## **Wasserrechtliches Planfeststellungsverfahren für den Neubau des Hochwasserrückhaltebeckens Bohrerthal auf der Gemarkung Horben und den Umbau des Hochwasserrückhaltebeckens Breitmatte auf Gemarkung Freiburg**

### **Einwendungen**

Legende: Bildschirmfoto vom 14.1.2018

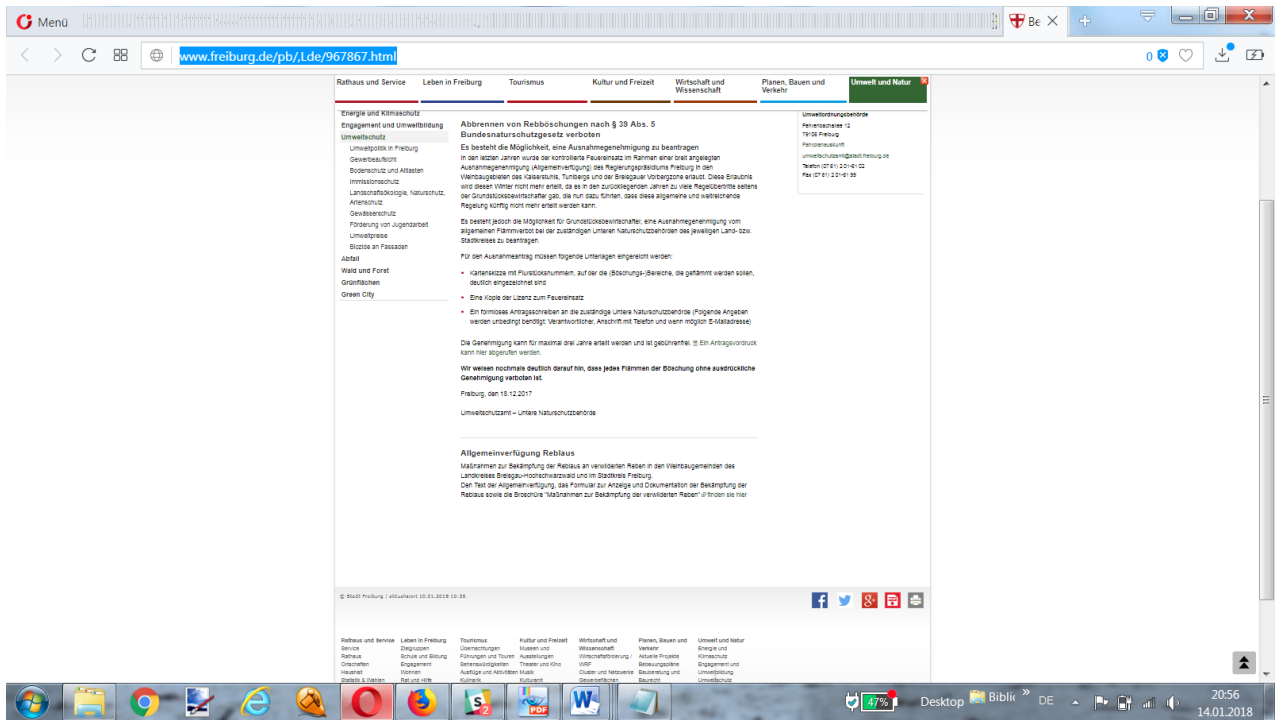
Hier unter diesem Link <http://www.freiburg.de/pb/,Lde/967867.html> sollte die Online-Bekanntgabe der Unterlagen zum Planfeststellungsverfahrens HRB Horben erfolgen, es ist aber auf dem Wege nichts dazu zu finden, wie wir am 14.1.2018 innerhalb der Einwendungsfrist feststellten, Nachweis siehe Bildschirmfoto in diesem Abschnitt. Auch per Suchmaschine ergab sich derselbe mangelhafte Link. Auch Online-Suche bei Freiburg.de unter Planfeststellungsverfahren Horben bzw. Breitmatte ergab nichts. Wir fanden die Bekanntmachung im Hexentäler Amtsblatt vom 17.11.2017.
